**METRO
DE PANAMÁ**

CONSIDERACIONES PARA EL USO DE LA EXTENSIÓN SUROESTE DEL SITIO DE DISPOSICIÓN DE FARFÁN POR LA LÍNEA 3 DEL METRO DE PANAMÁ, REMITIDAS POR LA AUTORIDAD DEL CANAL DE PANAMÁ

Consideraciones para el uso de la Extensión Suroeste del Sitio de Disposición de Farfán por la Línea 3 del Metro de Panamá

6121-326 SHEET 2 OF 10

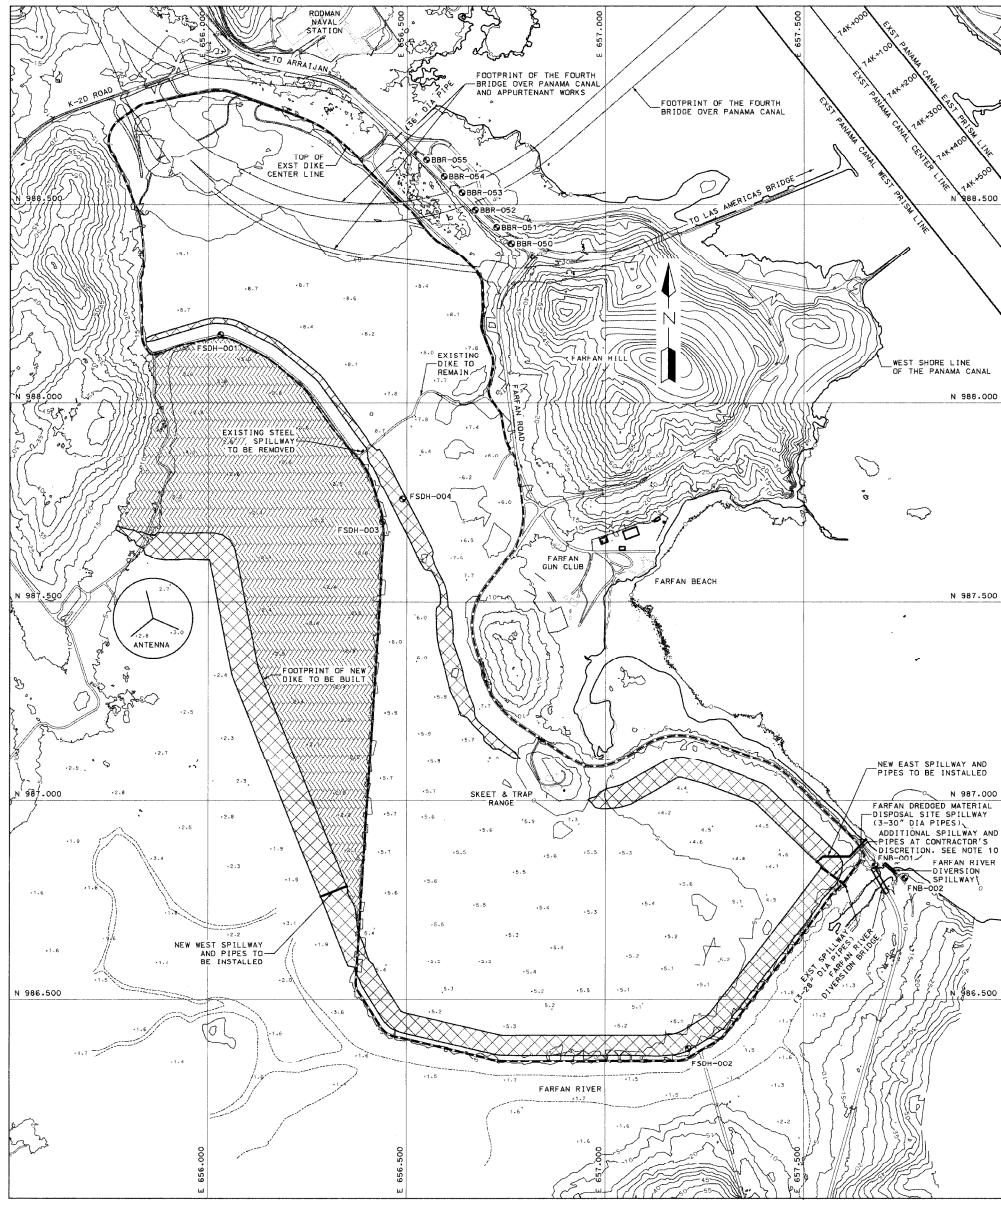
1. El material excavado del túnel de la Línea 3 del Metro de Panamá bajo el Canal de Navegación, aproximadamente 1.5M m³, deberá ser depositado en la zona identificada para la extensión de dicho sitio, hacia el lado suroeste (ver Planos 6121-326 SHEETS 2 AND 5 OF 10), en lugar del área previamente propuesta, en la parte norte.

- a. Los materiales competentes provenientes de la excavación del túnel (500k m³, aproximadamente) serán depositados dentro de la huella propuesta para construir una estructura de contención o dique, manteniendo un ancho mínimo en la base de 70 metros, una longitud aproximada de 1,200 metros, con una altura entre 2 y 4 metros, aproximadamente, alcanzando una elevación entre 4 y 6 metros PLD.

- b. La estructura de contención o dique no debe permitir la migración de materiales finos a través de la misma.
 - c. El resto del material excavado será depositado entre la nueva estructura de contención y el dique existente, asegurando el drenaje adecuado de las aguas y el manejo ambiental necesario, para mitigar la contaminación del Río Farfán.

- d. La Línea 3 del Metro de Panamá deberá presentar, para aprobación de la ACP, un plan de relleno para la construcción de la nueva estructura de contención o dique, con los esquemas de colocación de material en el área designada y el manejo apropiado de las aguas.

2. El Metro de Panamá deberá gestionar la mitigación de las afectaciones socio-ambientales a lo largo de la ruta de acarreo.
3. Seguido, los puntos del alineamiento central de la nueva estructura de contención o dique extraídos de la tabla No. 3, en la hoja de plano 6121-326 SHEET 5 OF 10:

4. El Metro de Panamá deberá construir una carretera de comunicación interna con material selecto, entre los puntos de control 1 y 33 (ver hoja de plano 6121-326 SHEET 5 OF 10), aproximadamente, con una longitud estimada de 500 metros y un ancho de calzada mínimo de 8.0 metros.
